新基準適合性審査の 状況について

平成26年7月18日

原子力規制庁

新基準適合性審査の経緯

敷地及び敷地周辺の地下構造【地震発生層の上端深さの検討】

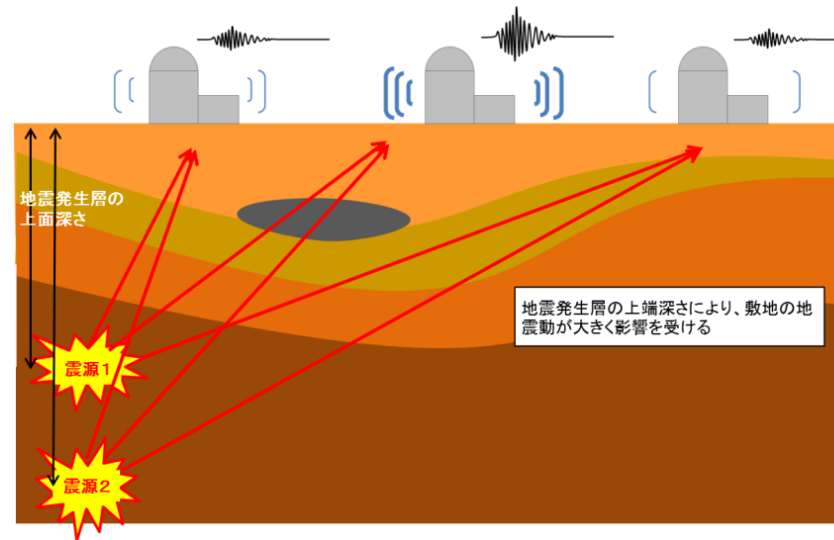
…以下の点を指摘しているように、現時点においては、新規制基準に照らして地下構造を詳細に把握できているとは言いがたい状況にあることから、短期間で実施可能な調査として、敷地内で常時微動観測を行うよう求めた。

- 敷地周辺では深さ3km～2km 程度まで微小地震活動が起きている。一般に、地震活動が活発になると通常地震発生深さよりも浅いところで地震活動が起きることが最近明らかになっている。地震発生層の上端深さはもう少し浅くなるのではないか。

- ・ 事業者が観測した常時微動のデータを踏まえると、事業者が提示している地震発生層の上端深さ(4km)では地震動の大きさが過小評価される懸念がある。

⇒事業者は、これまでの文献調査および観測記録により策定した地盤モデルに基づき、上端深さを3.0kmと再設定。
